Koncepce opravy ploché střechy

Objekt MČ Praha - Březiněves
U parku 140/3
182 00 Praha

Zpracovatel:
DEKPROJEKT s.r.o.
Tiskařská 10/257
108 00 Praha 10
tel.: +420 234 054 284
email: info@atelier-dek.cz
IČO: 27642411; DIČ: CZ699000797
Bankovní spojení:
Komerční banka Praha 9
35-7899980247/0100

Zpracováno v období: březen 2025

foto /7/ Dřevěná konstrukce střechy bez známek biologického napadení

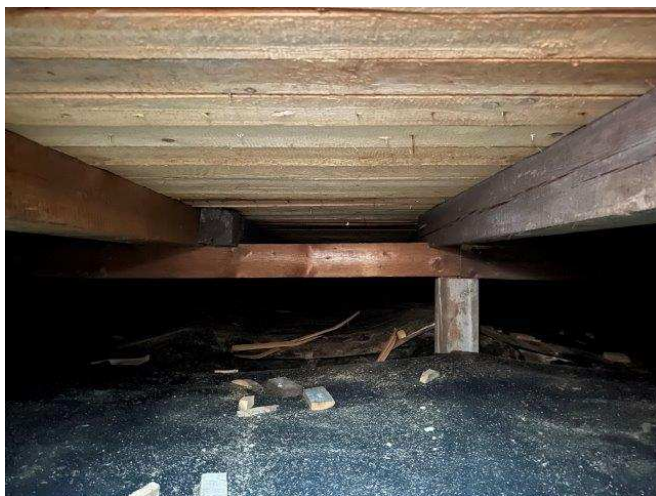
- Skladba střechy není větraná. Střecha je provedena jako dvouplášťová s uzavřenou vzduchovou mezerou. Z hlediska tepelně-vlhkostního fungování existuje riziko vzniku vlhkostních poruch v prostoru vzduchové mezery. Vlhkostní poruchy mohou být příčinou biologického napadení zabudovaných dřevěných prvků střechy. Skladby střechy se zabudovanými dřevěnými prvky se doporučuje navrhovat jako větrané. Přes uvedené skutečnosti nebyly u přístupných dřevěných prvků projevy biologického napadení pozorovány (foto /7/, foto /8/).

foto /12/ Roztržení fólie v místě přepáskování spojů poplastovaných plechů

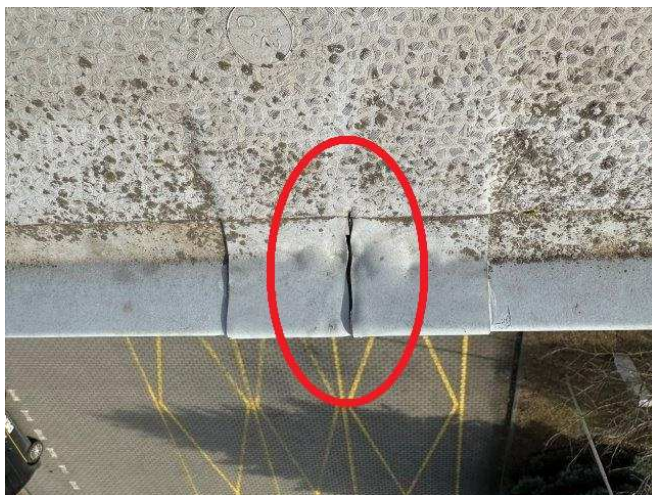
- Opakovaně bylo zjištěno roztržení fólie v místech přepáskování spojů poplastovaných plechů (závětná lišta) (foto /12/).

foto /13/ Ukončení hydroizolace na prostupujících konstrukcích -absence krycí lišty

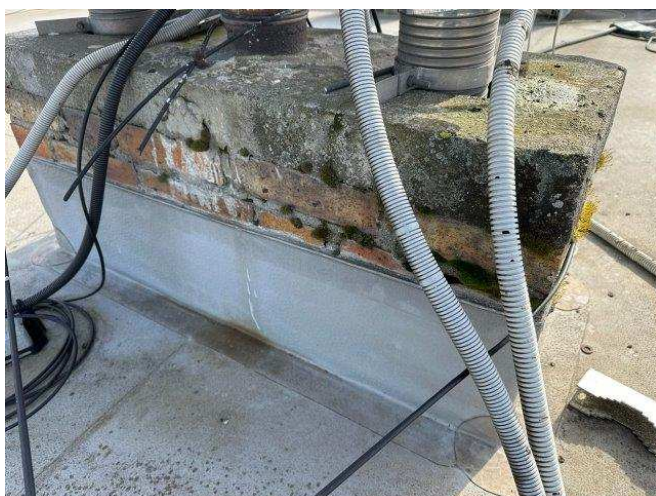
- Na prostupujících konstrukcích (komíny atd.) je fólie ukončena na stěnové liště a zatmelena. Vodotěsnost detailu je závislá na životnosti tmelu (obvykle 2-5 let). Obvyklým řešením je opatření detailu krycí lištou (foto /13/, foto /14/).

- Provedení nových omítek komínových těles. Ukončení asfaltového pásu na svislých plochách s přítláčnou lištou a následně lištou krycí.
- Systémové řešení detailů střechy (prostupy, odvětrání kanalizace atd.) – použití systémových tvarovek (např. TOPWET).
- Provedení nového hromosvodu na střeše, včetně následné revize (vedení hromosvodu doporučujeme řešit v koordinaci s osazením FVE).

obr. /3/ Princip řešení nové skladby střechy

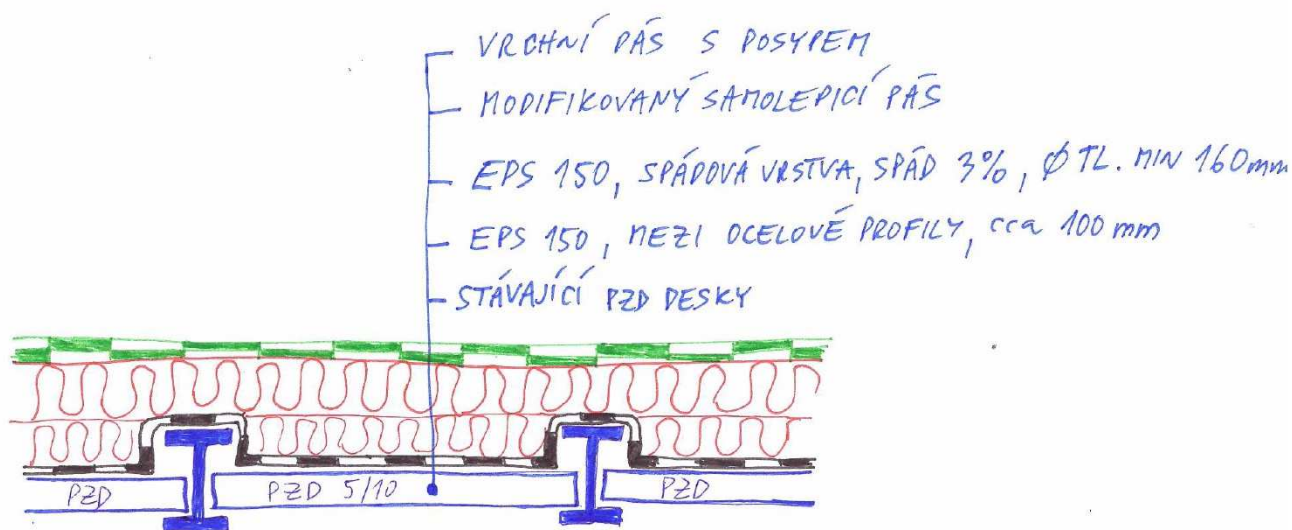
V rámci opravy střechy doporučujeme provedení demontáže celé skladby střechy až k úrovni nosné konstrukce. Novou skladbu střechy doporučujeme systémově řešit jako jednoplášťovou. Stabilizace skladby střechy kotvením je vzhledem ke zjištěným skutečnostem problematická / pravděpodobně neproveditelná (kotvení do děrovaných PZD desek tloušťky 9 cm, zkosené hrany PZD desek, předpoklad výskytu ocelových válcovaných profilů). Z tohoto důvodu navrhujeme stabilizaci skladby střechy lepením. Vzhledem k plánovanému osazení FVE na střechu doporučujeme tepelnou izolaci pevnosti v tlaku 150 kPa (EPS 150) a dále musí skladba splňovat požární klasifikaci Broof(t3).

Navržená skladba je uvedena v Tab. /2/ a obr. /3/.
